Produktänderungshinweis Klemmenmarkierer MultiMark

PCN-PI80-20170918-01-ODMM

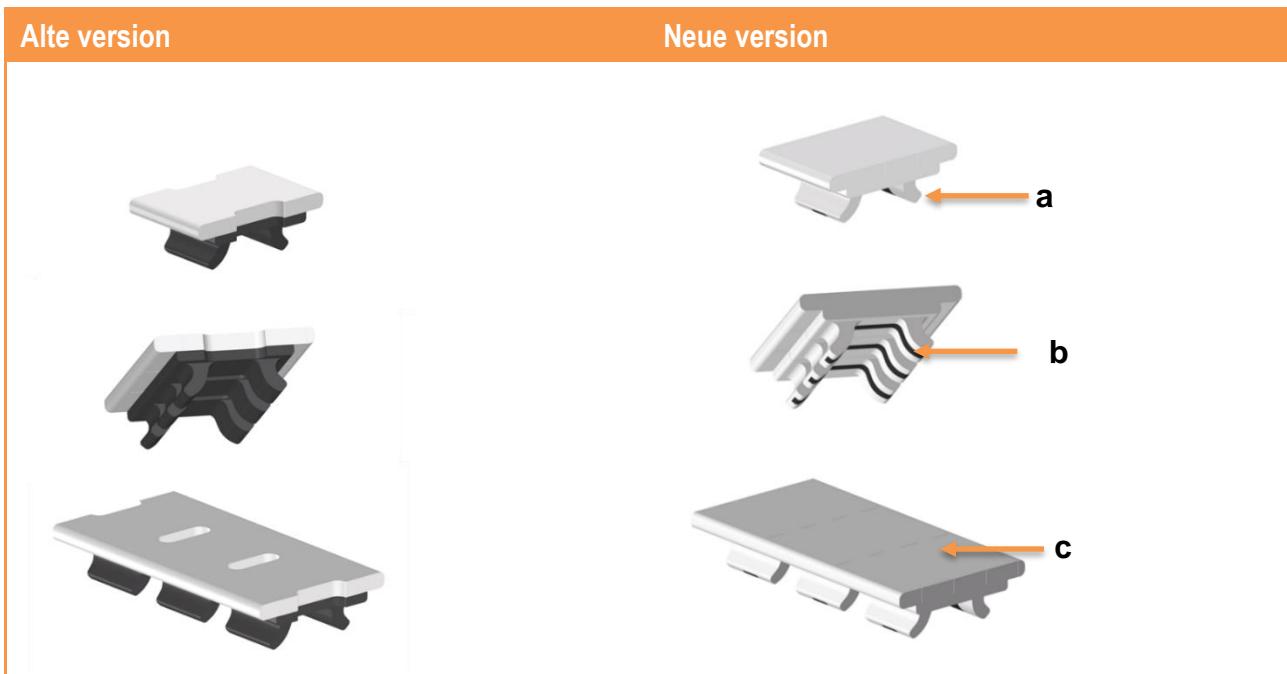
- Die Rückseite des Markierers wird Weiß (a).
- Eine sogenannte Blackmark (schwarze Linie) auf der Rückseite ermöglicht eine Sensorreferenz(b)
- Die Oberseite bekommt eine durchgängige Oberfläche(c), ohne eine Lücke

Die Materialdurchführung mittels der alten Rolle basierte auf Haftreibung. Die neue Andruckrolle verfügt speziellen Zahnrad, welche einen Formschluss ermöglicht. Hierdurch werden Toleranzen reduziert.
